改善箇所説明図①

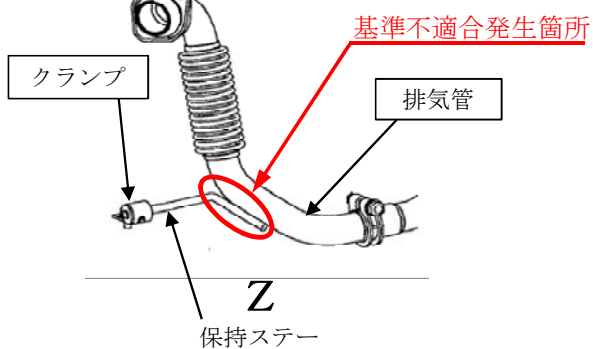
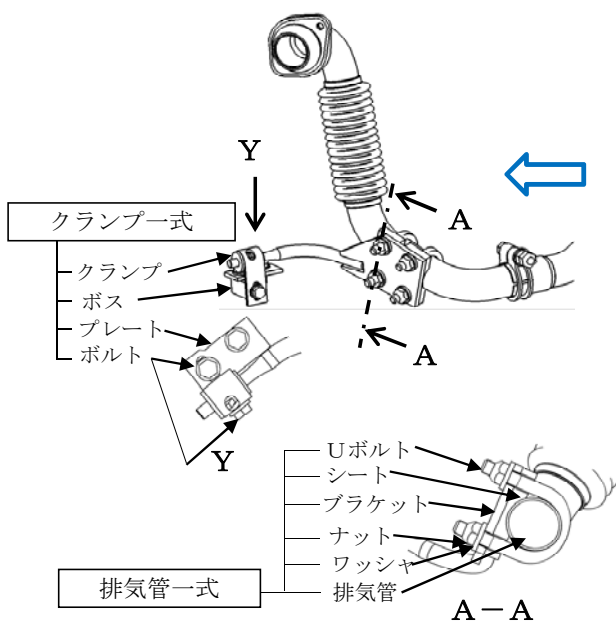
（ 原動機と触媒の間の排気管において、固定方法が不適切なため、振動等により排気管の保持ステー溶接部に亀裂が生じるものがある。そのため、排出ガスが外部に漏れるとともに、騒音が増大するおそれがある。 ）

改善措置の内容
全車両、排気管とクランプを対策品一式に交換する。
